FOIRE AUX QUESTIONS

ELANCOURT / ZAC DES REAUX / LOT D / 1ère PHASE DE COMMERCIALISATION

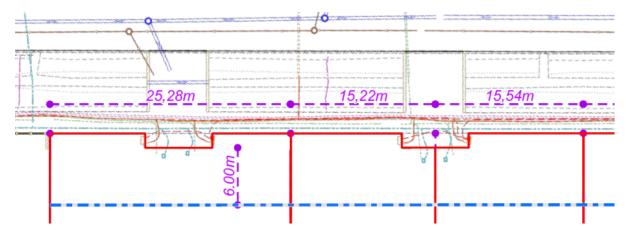
• Comment est-il possible de traiter le sujet des co-visibilités avec les lots voisins qui ne font pas encore l'objet d'une commercialisation (par exemple, la limite nord du lot D11) ?

L'objectif de SQY est d'engager les phases suivantes de commercialisation selon un rythme régulier et un décalage de quelques mois seulement par rapport à la première phase de sorte que les futurs acquéreurs pourront tout de même échanger pendant leurs phases de conception respectives.
